改善箇所説明図

1).対象型式: YDN-D2N、YDN-D3K、YDN-SD2G、SD3B

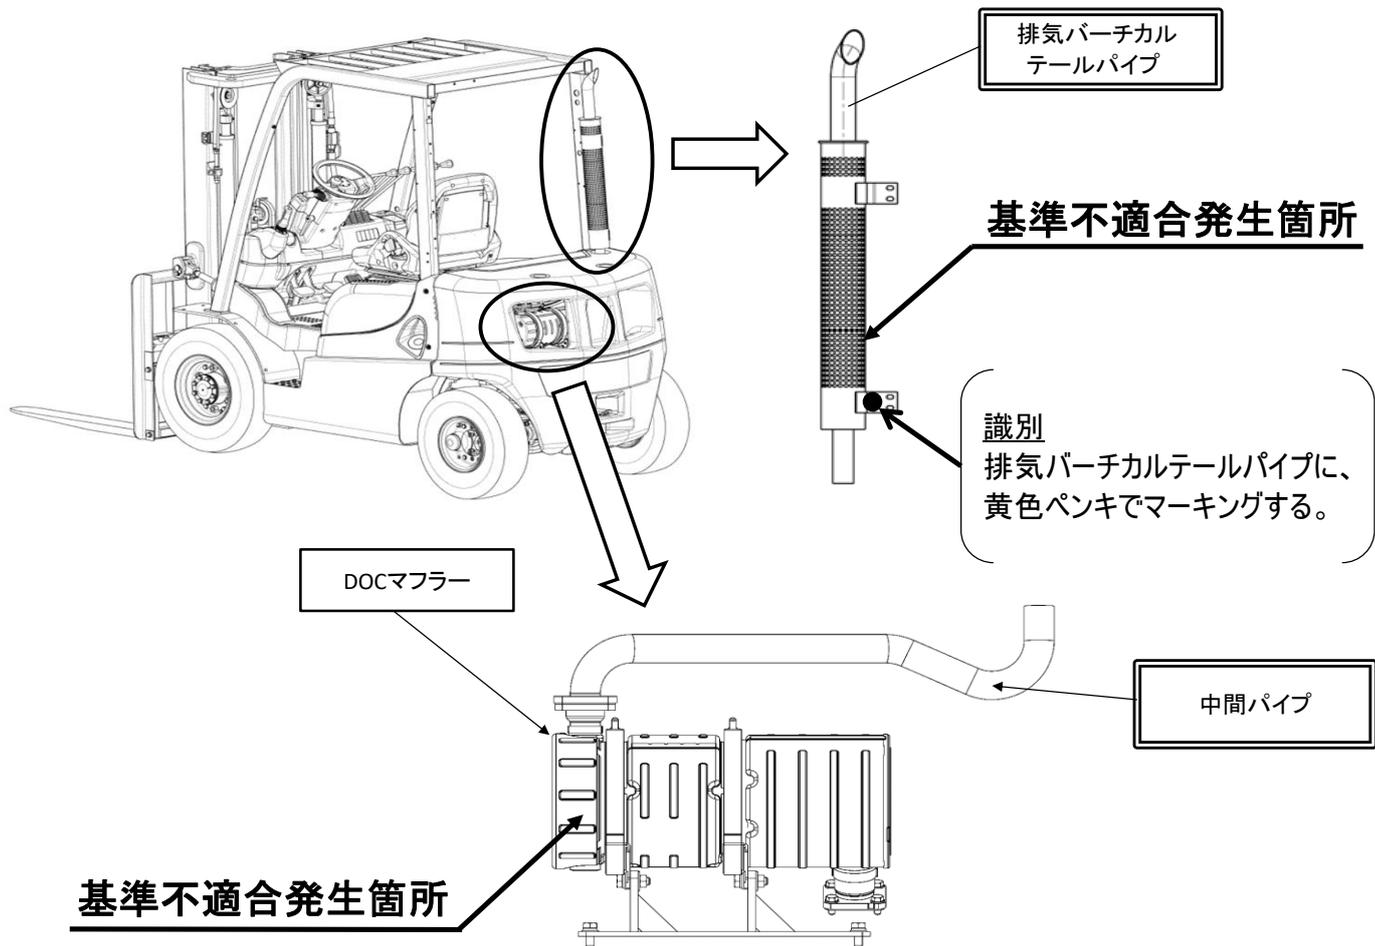
対策前	対策後
(1) バーチカルテールパイプ		内部構造変更
(2) DOCマフラー Assy		出口の角度方向を調整
(2') 中間パイプ

内燃式フォークリフトにおいて、オプションで装着した排気バーチカルテールパイプの内部構造及びDOCマフラーの構造が不適切なため、排気圧力が一酸化炭素発散防止装置の装置型式メーカーの届出の値を超えており、排出ガス規制適合しないおそれがある。

全車両、DOCマフラーの出口側の角度を調整し、排気バーチカルテールパイプ及び中間パイプを対策品に交換する。

2).対象型式:YDN-S4A

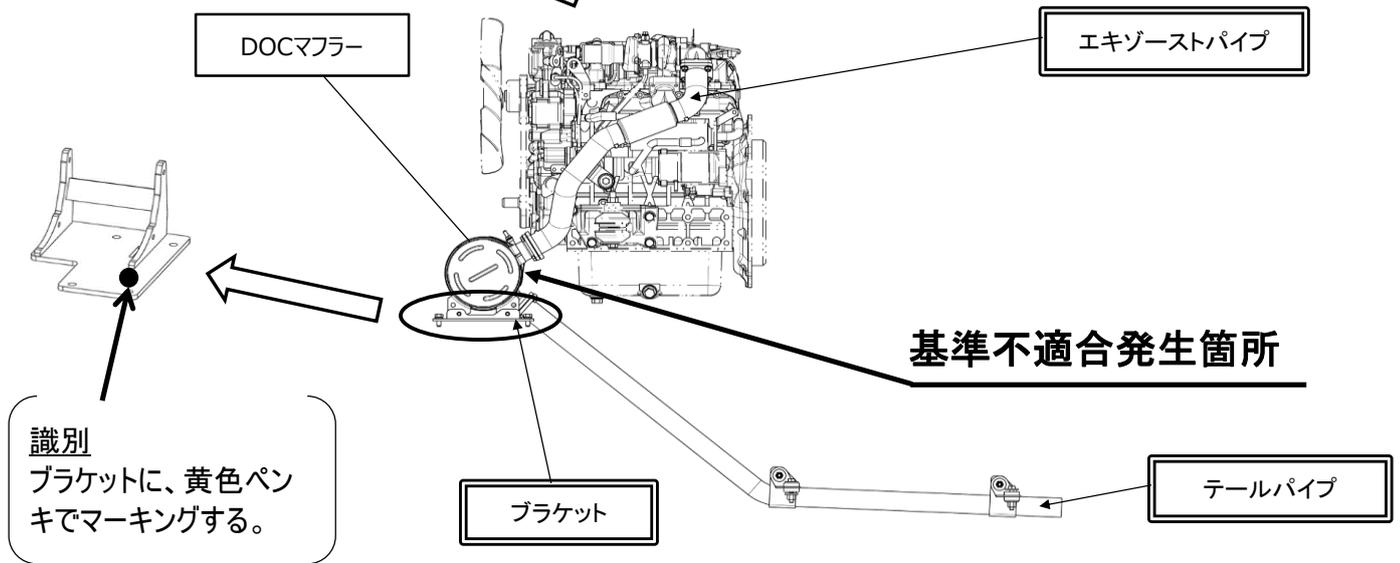
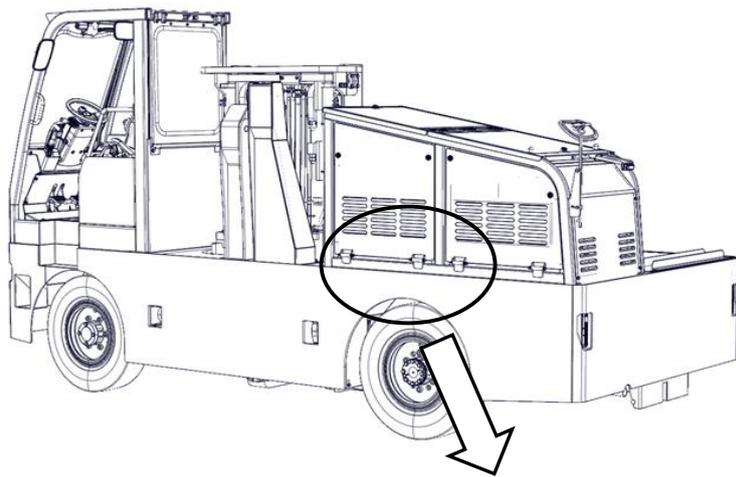
対策前	対策後
DOCマフラー Assy		
排気系全体

内燃式フォークリフトにおいて、DOCマフラーの構造が不適切なため、排出ガス規制適合しないおそれがある。

全車両、DOCマフラーの入口側と出口側の角度を調整し、DOCマフラー取付ブラケット、エキゾーストパイプ及びテールパイプを対策品に交換する。
